Boletín de Servicio

Inspección de la Tapa de Combustible MTX60

Grupo de productos: Apisonadores	Fecha de emisión: 04/01/11	Boletín de Servicio N° RT20110401
Tipo de Boletín <input checked="" type="checkbox"/> Obligatorio <input type="checkbox"/> Información solamente <input type="checkbox"/> Cambio Recomendado	Modelos/Series implicados: S/N V-6045 – V-6088, V-6093 – V-6098, V-6105 – V-6112, V-6129 – V-6132, V-6173 – V-6331

Figure 1. Retire la tapa del combustible

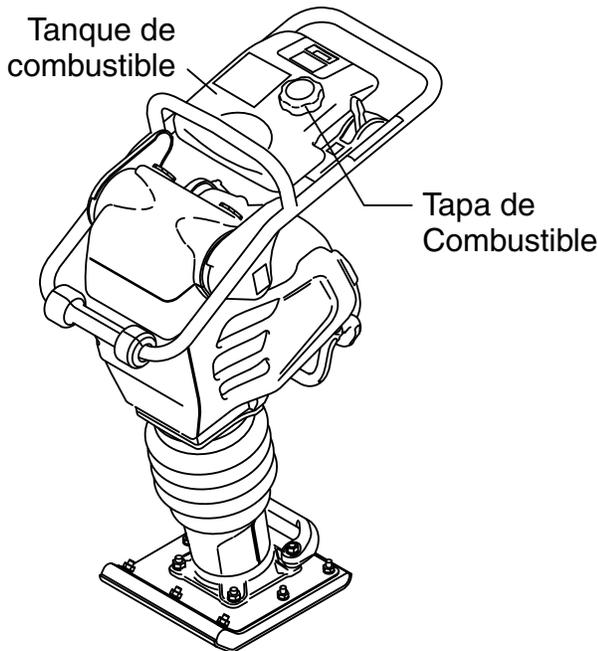
1. Retire la tapa de combustible del tanque de combustible (Figure 1).

Figure 2. Quite la cubierta de plástico

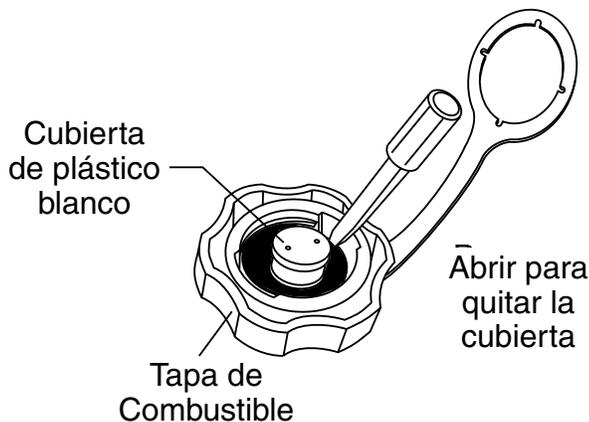
2. Utilice un destornillador de pala para quitar la cubierta de plástico del interior de la tapa (Figure 2).
